项目名称	汇德大厦景观施工图A版	
子项名称	B8-03 LP-6-02 通风井二底平面图	
修改人		项目负责人
校对		校对人
审核人		审核人
出图章:	出图日期	版本号
	2019年 12月 09日	03/20
		YL-08

应甲方要求,依据最新景观方案设计,现调整通风井二详图及新增人防出入口廊架一图纸,夹胶玻璃调整为8+1.14PVB+8夹胶玻璃,变更如下:

深圳市万漪环境艺术设计有限公司
设计变更附图

项目名称	汇德大厦景观施工图A版				
子项名称	B6-09 新增人防出入口廊架一顶平面图/正立面图				
修改人		项目 负责人	校 对 人	审 核 人	
		出图日期	2019年12月09日	编 号	YL-08
		版 次	09/20

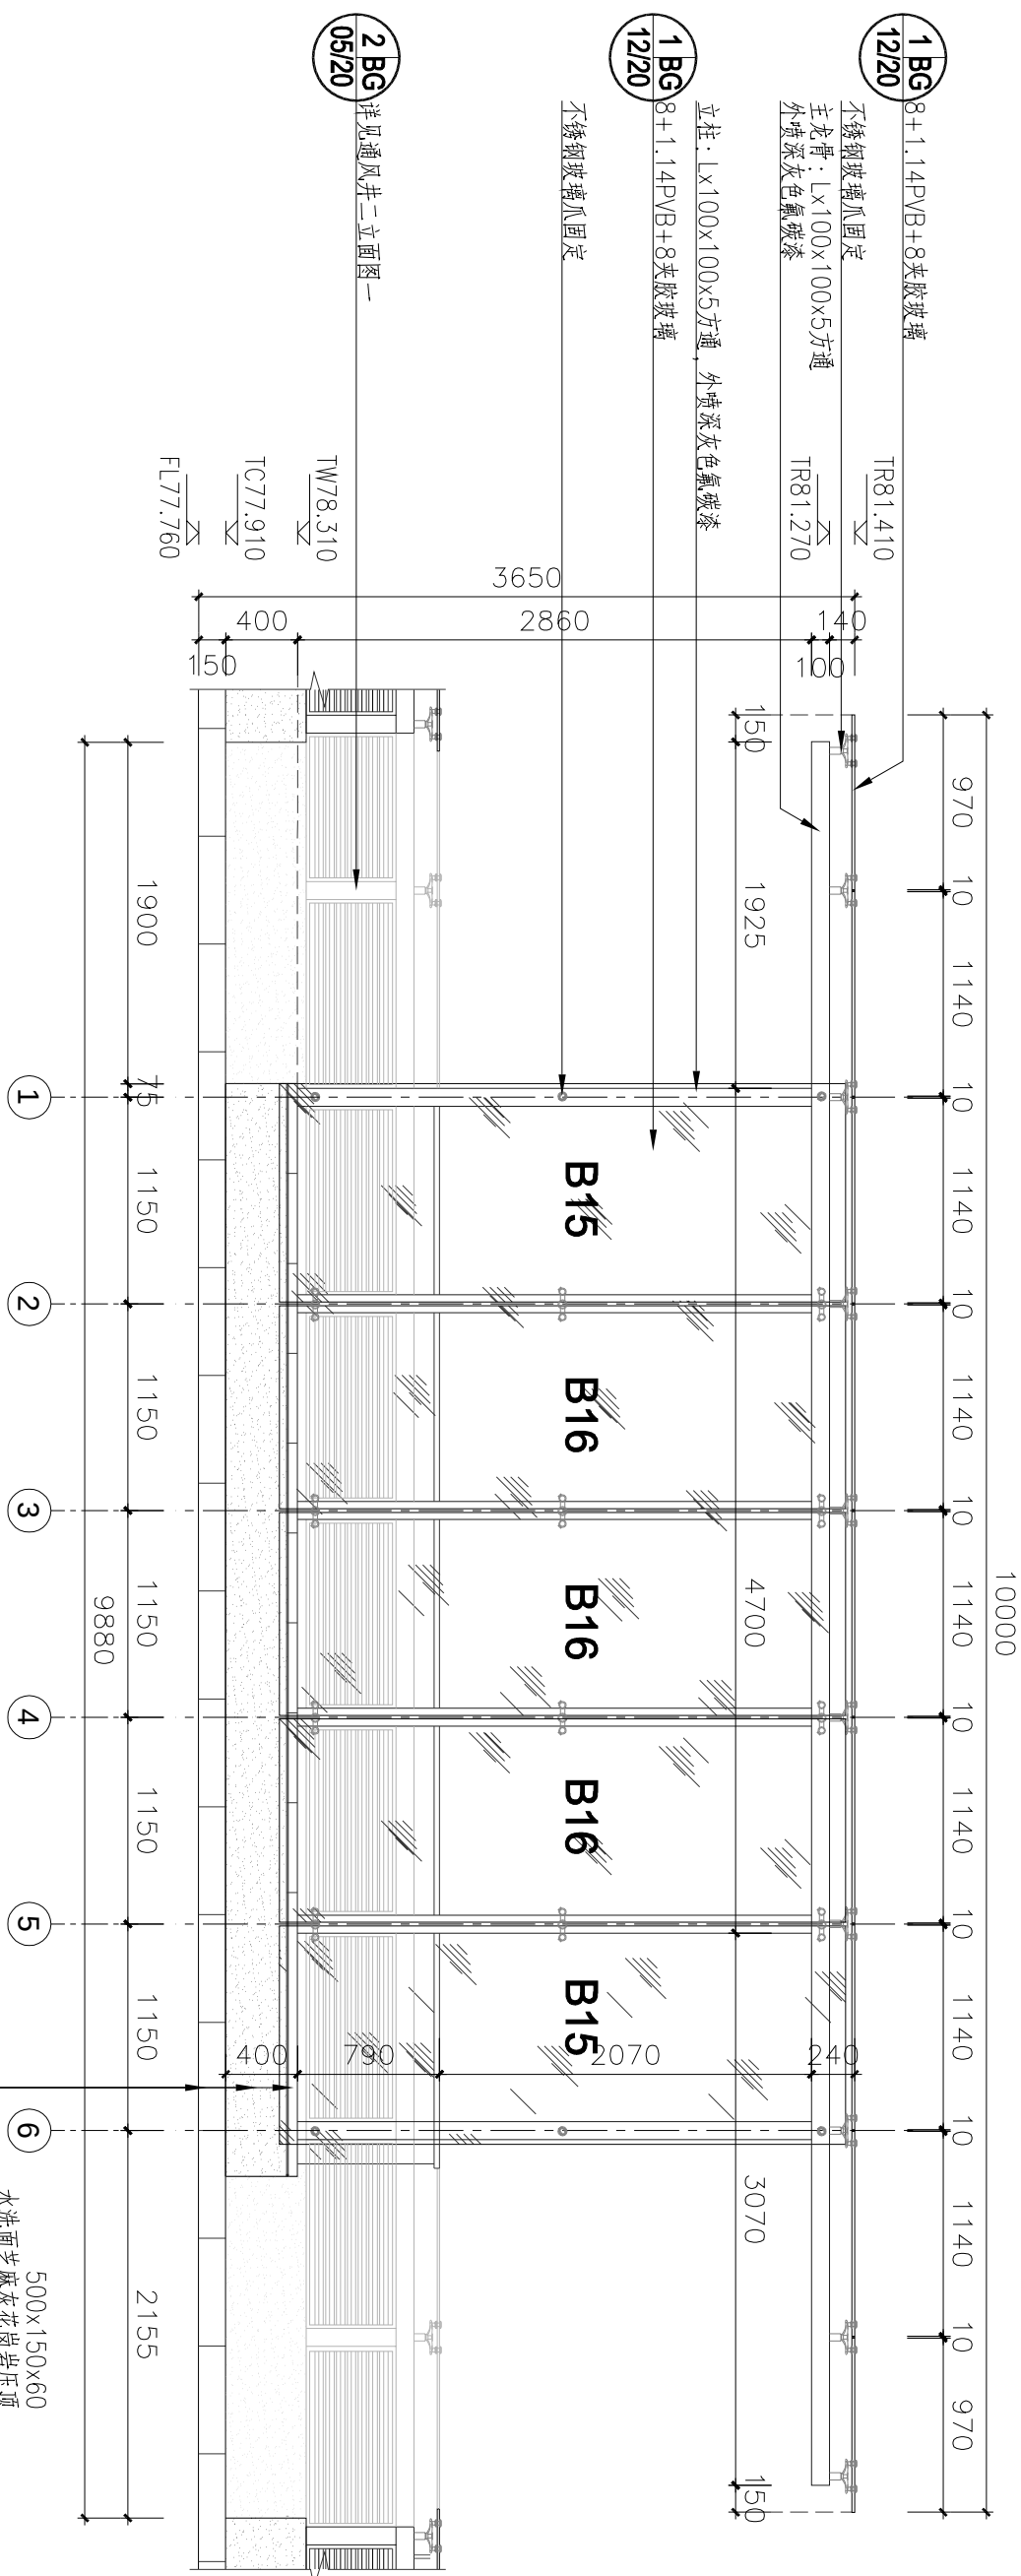
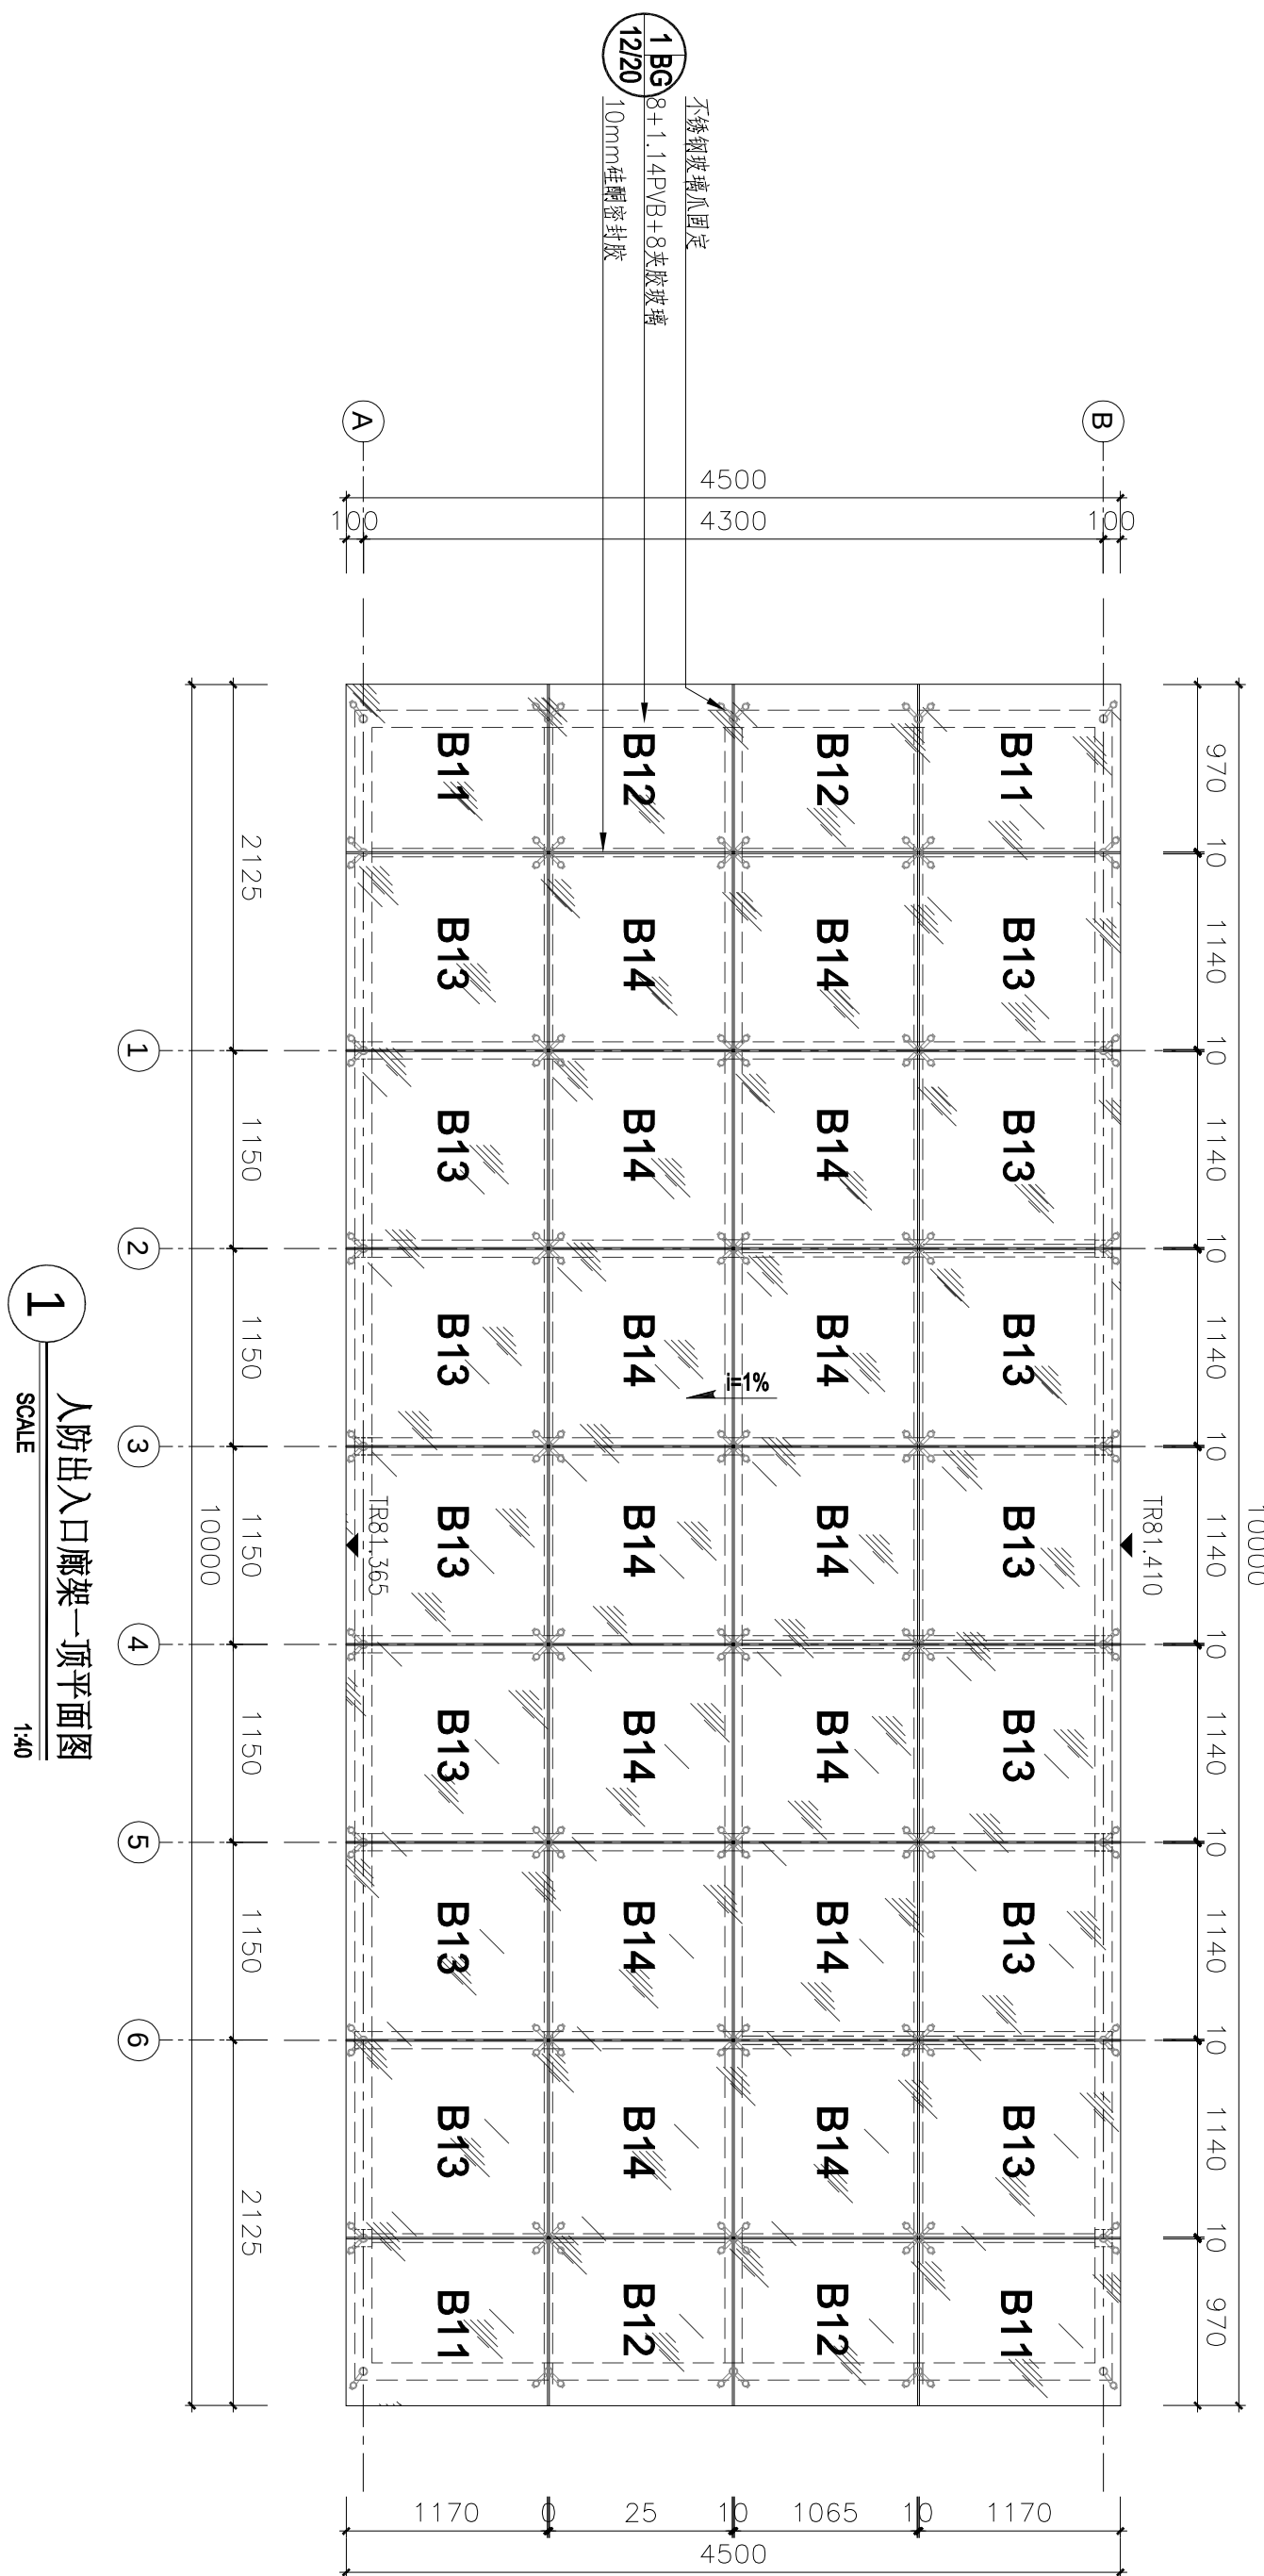
应甲方要求,依据最新景观方案设计,新增人防出入口廊架一图纸,变更如下:
